三甲港水闸重建工程 用海变更论证报告书

2026年3月

图 2.2-3 衔接段平面布置图

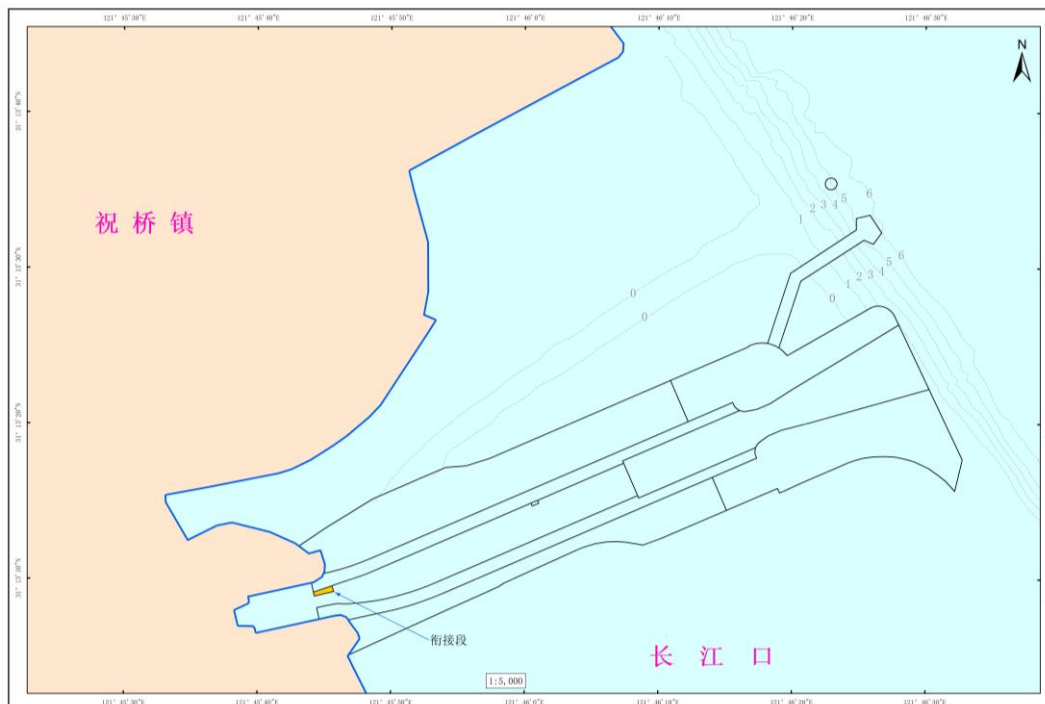
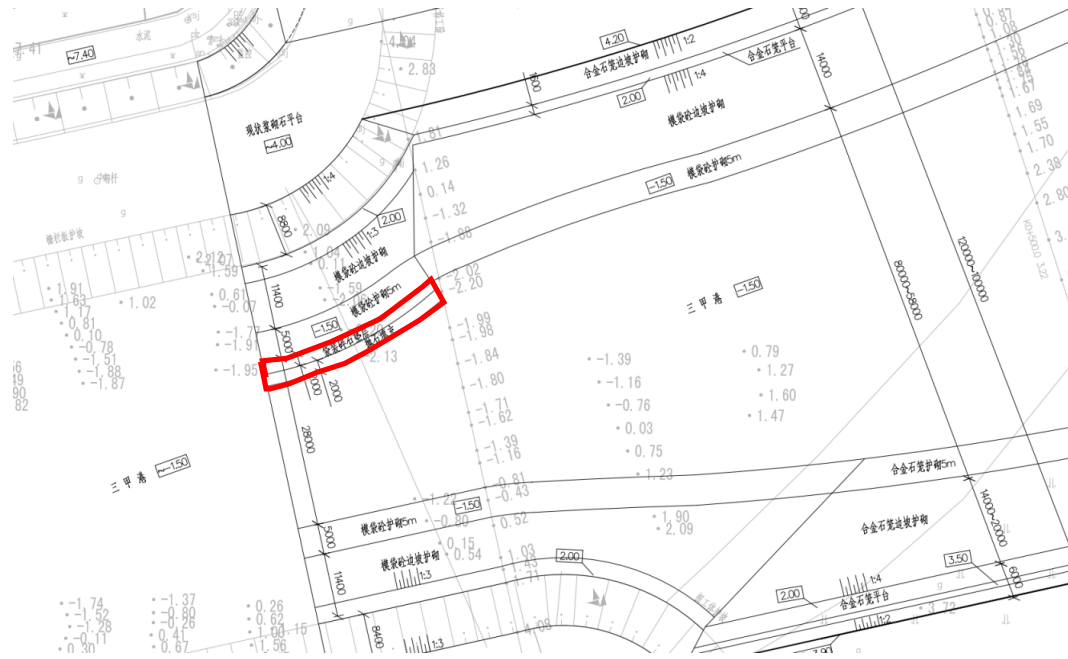
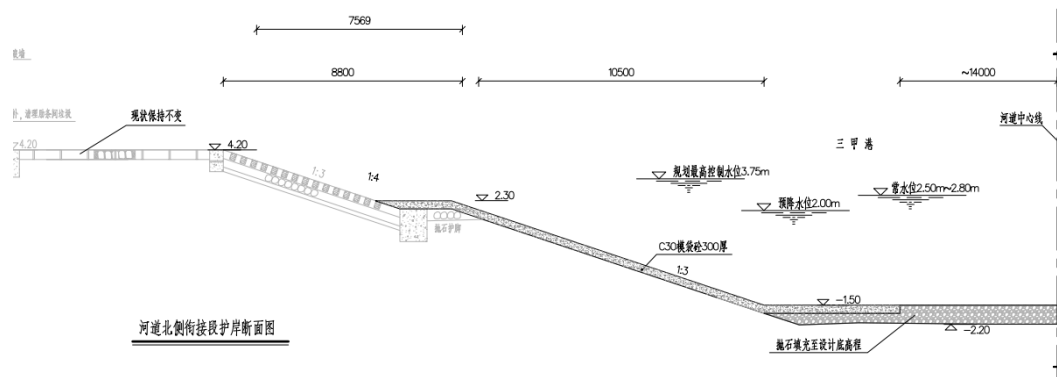
在北侧新堤老堤衔接处大堤护脚外侧有冲刷坑，坑底高程在-2.20m，与大堤护脚高程-1.50m 有高差，对大堤稳定有安全隐患，故设计中采用抛石填平此坑至-1.50m 高程，与该处大堤护底高程一致。

图 2.2-8 调整后的施工便道

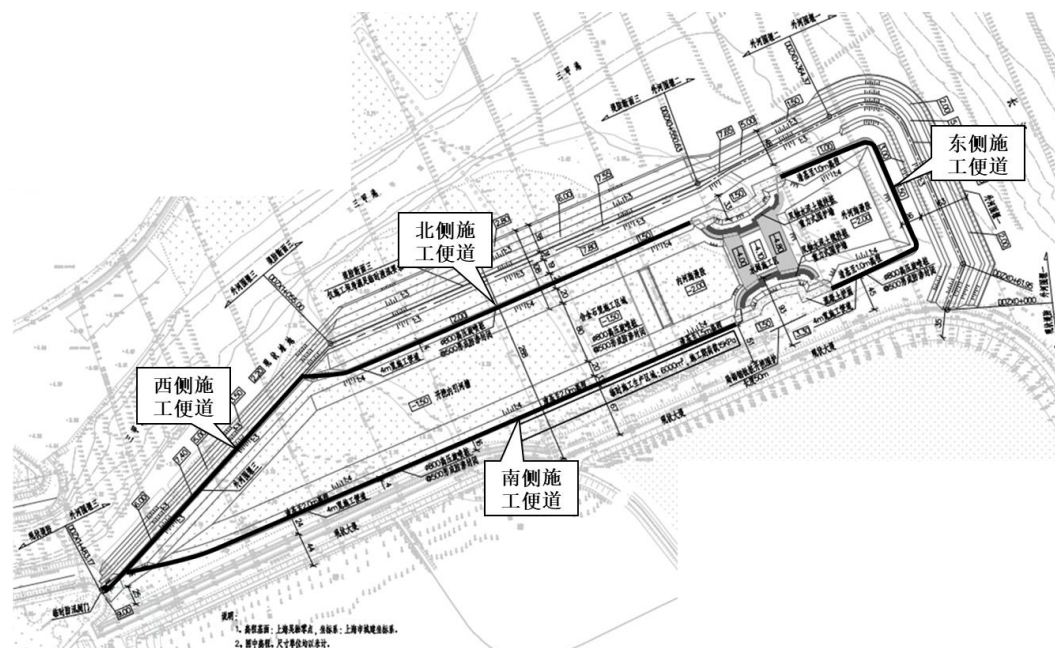
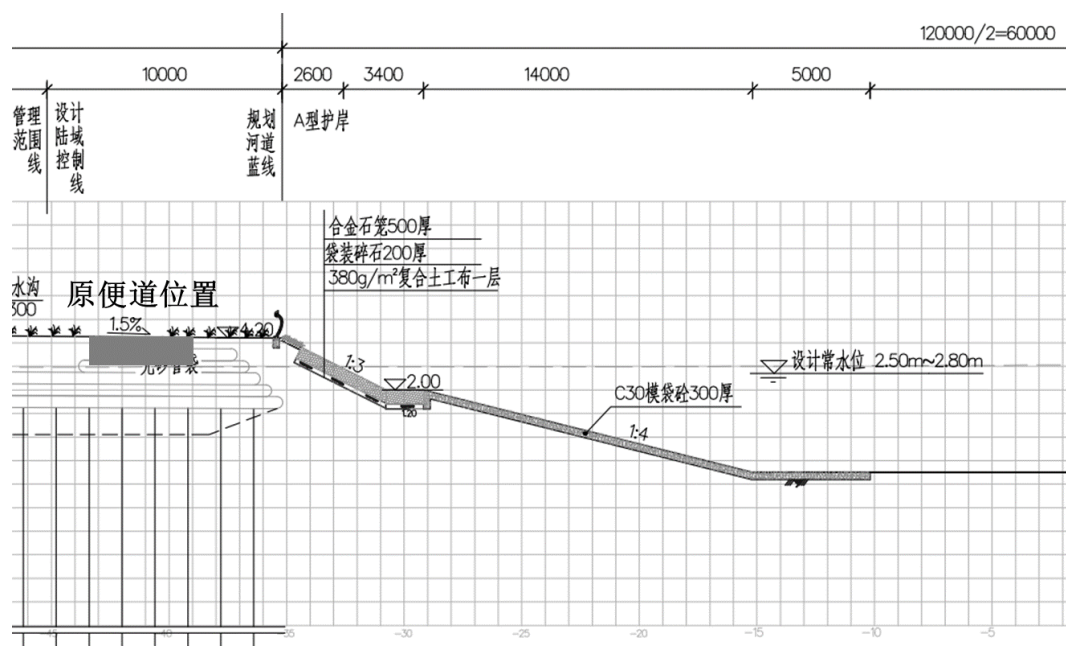
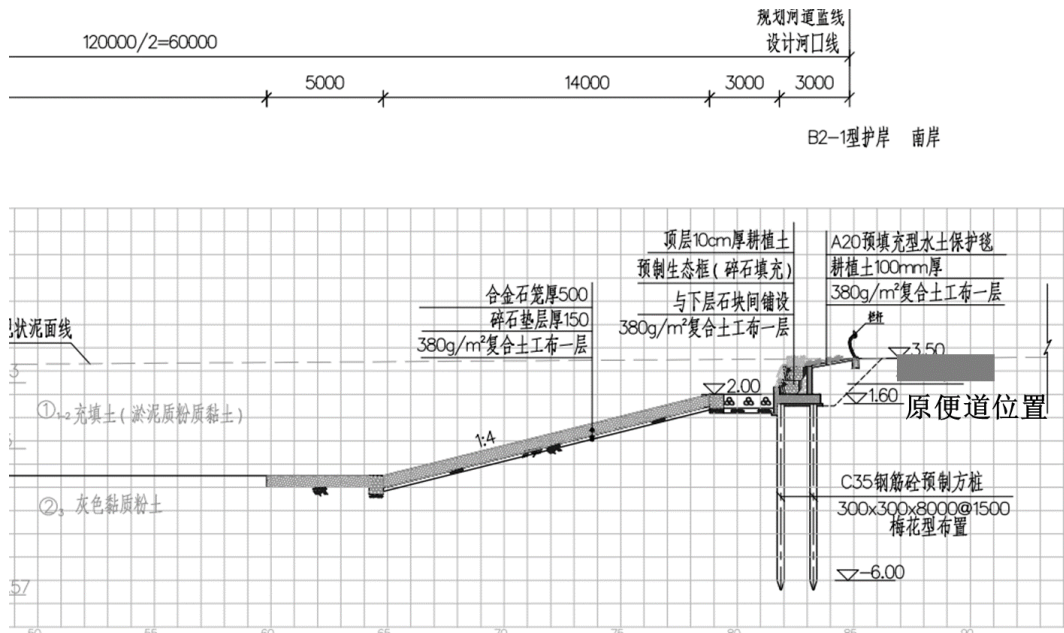
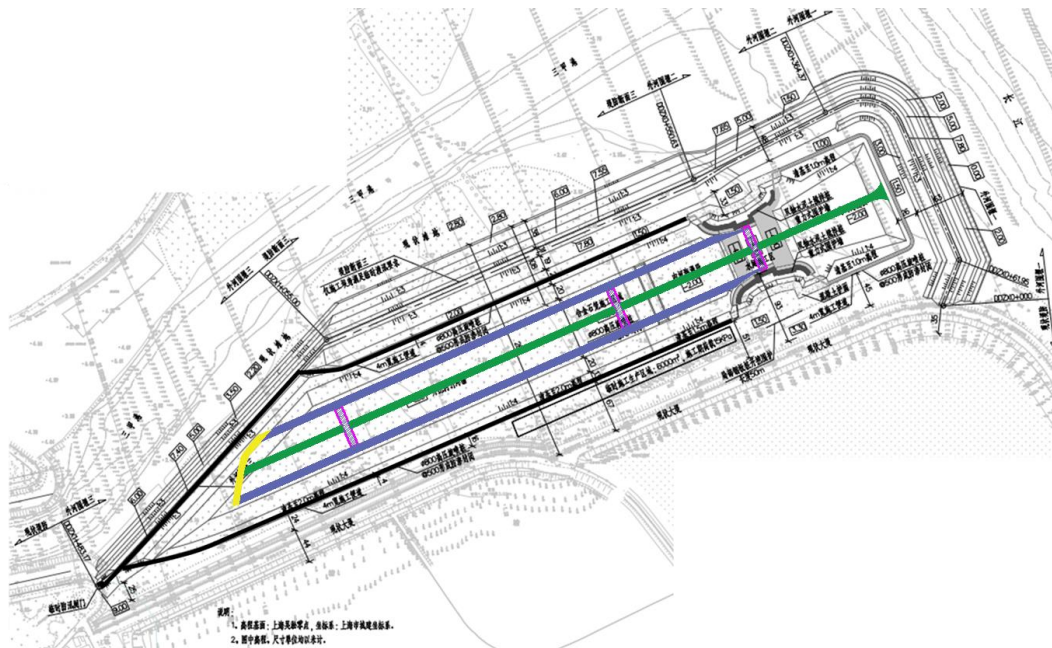
本次变更主要针对西侧、北侧和南侧施工便道，其中西侧施工便道主要为变更位置，由围堰顶部调整至围堰内侧坡脚处；北侧和南侧便道在原便道基础上，考虑到后期护岸施工，在护岸与内引河衔接处各新增一条施工便道；同时根据内引河及闸区施工要求在围堰包围范围的滩地上新增一横三纵施工便道，具体如下。

本次变更涉及西侧、北侧和南侧施工便道总长约 2560m，便道宽约 9m；涉及新老堤防衔接段一处，为不规则四边形，面积约 389m²。

图 2.2-15 施工便道平面布置图

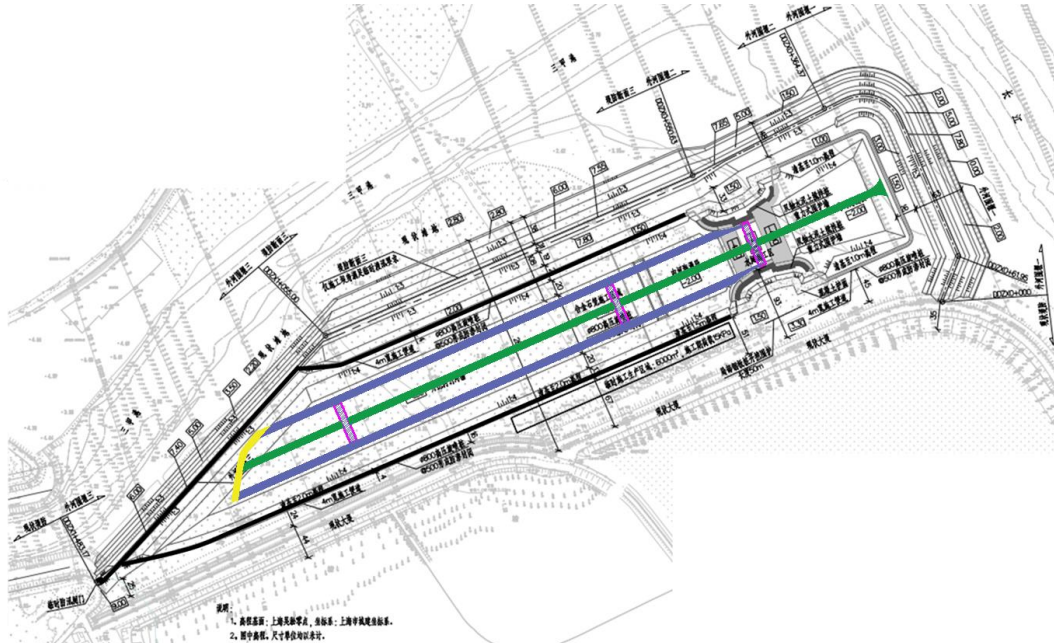
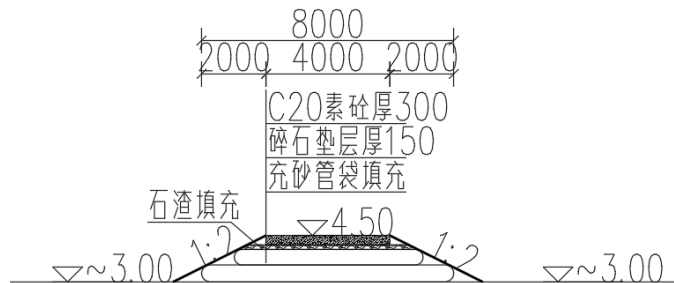
原设计在内河围堰的背水坡坡脚处布置一条主施工便道用于施工车辆通行，该便道为施工期主要便道，将贯穿整个施工期。便道位于内河围堰东侧坡脚，结构强度较低，不足以长时间承载施工车辆通行的荷载要求，故需对该便道位置进行调整。结合后续工程组织情况，该条便道拟向东侧略作微调。调整后便道采用“充砂管袋+碎石垫层+混凝土”三层结构增强地基承载力，便道顶高为 4.5m，宽为 9m。

原设计施工期间在两侧大堤内侧边坡范围内布设两条主要施工便道，在护岸底部施工时，由于护岸宽度（32m）较大，主要施工便道位于护岸顶部的大堤范围内，无法保障护岸底部泥面区域施工器械及车辆通行，故需在护岸底部紧贴护岸的内引河范围内新增施工便道保障工程施工。该处新增施工便道采用

工程内引河施工采用干地开挖施工工艺，土方用土方车外用处理，考虑到施工场地为现状滩地，土质较差，为满足重型车辆通行，在内引河范围内新增“3横1纵”共4条施工便道，采用钢板铺设，无其他结构，宽度为9m。

图 2.3-2 施工配合设施平面布置图

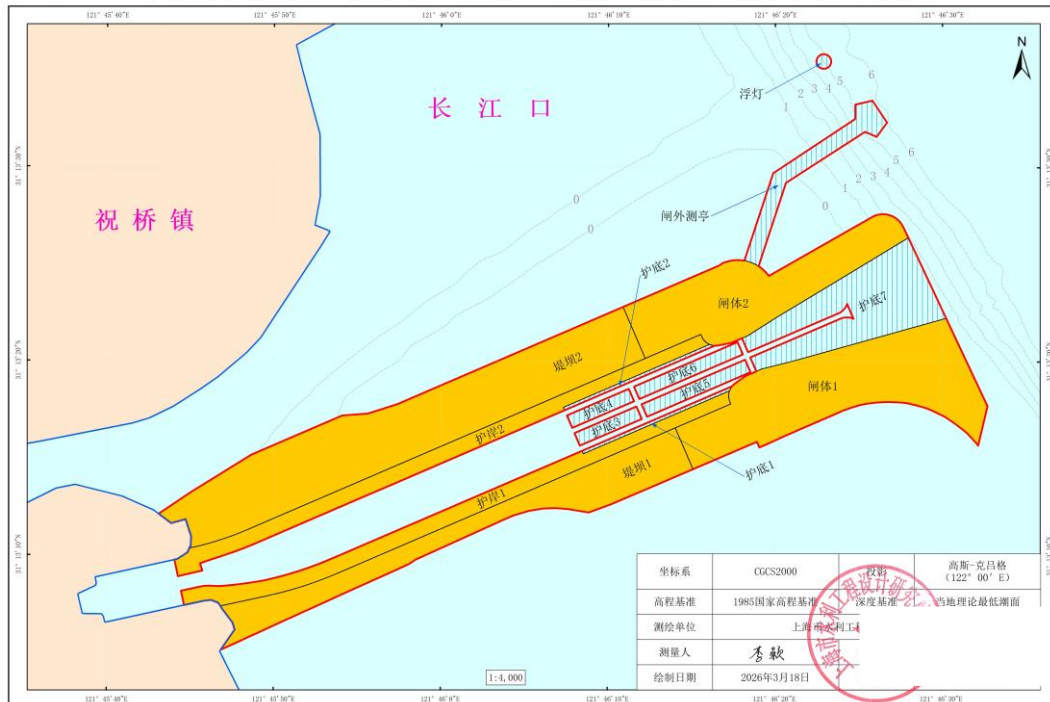
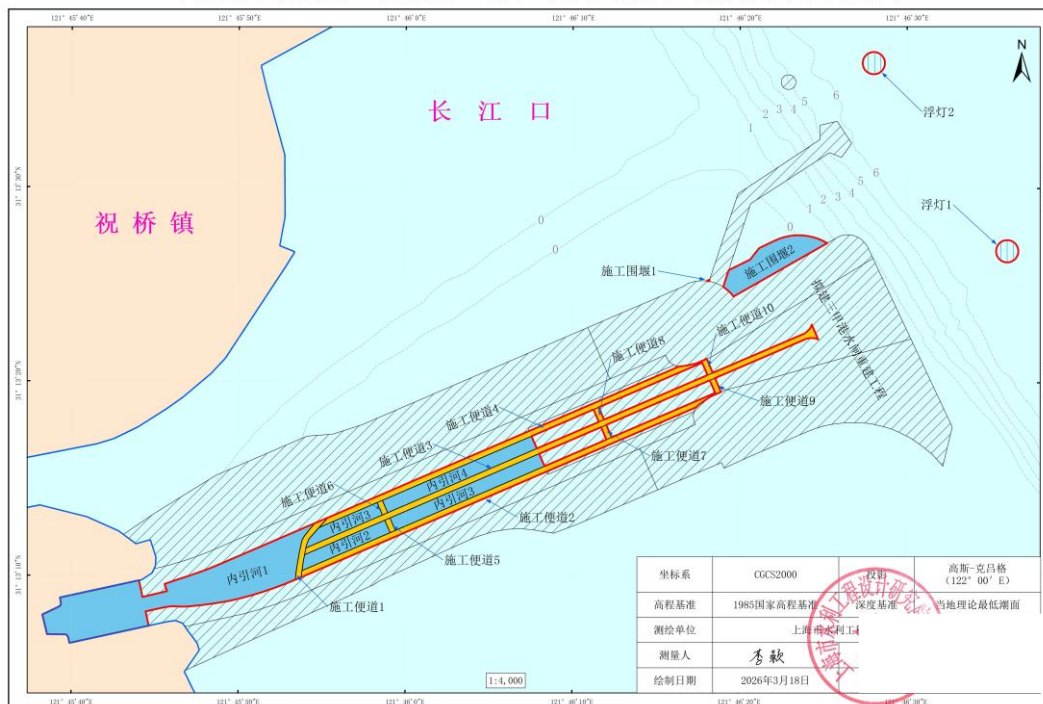
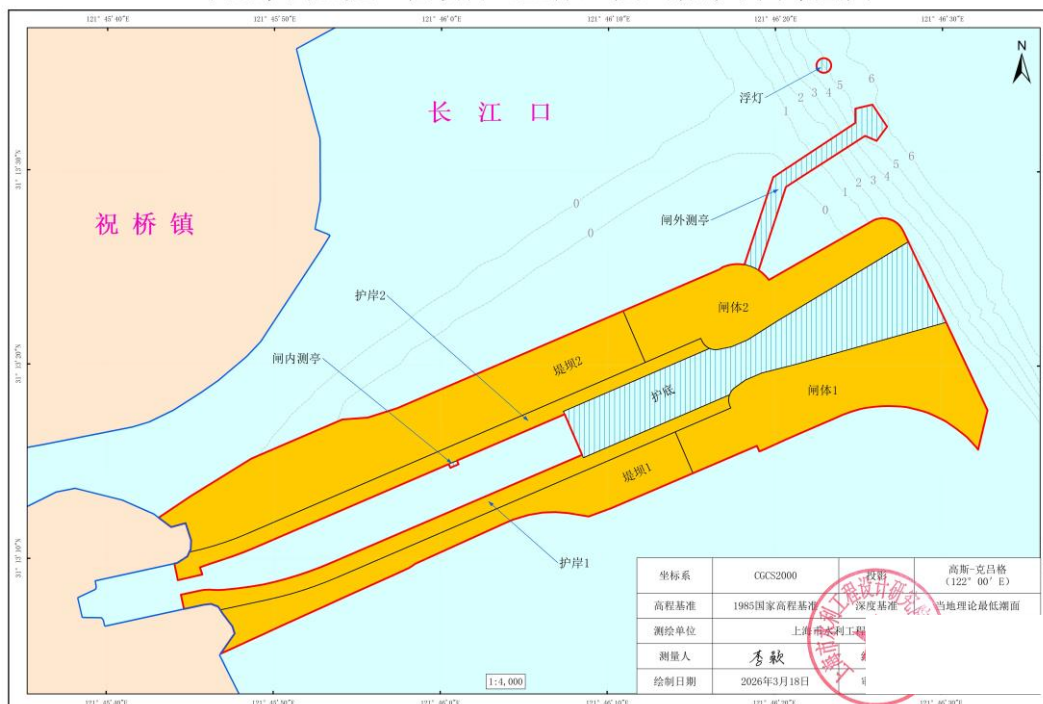
本次用海变更主要发生在施工期间，主要对位于原主体工程用海范围内非“非透水构筑物”用海方式的施工配合设施用海进行变更，原主体工程用海方式保持不变。根据《海域使用分类》，本项目用海类型为“特殊用海”中的“海岸防护工程用海”，变更前后用海方式及用海面积变化见表 2.3-3。

序号	用海单元	用海方式	用海面积 (ha)
1	内引河、施工围堰	港池、蓄水	4.8070
2	施工便道	非透水构筑物	2.2136
3	浮灯	透水构筑物	0.1951
合计			7.2157
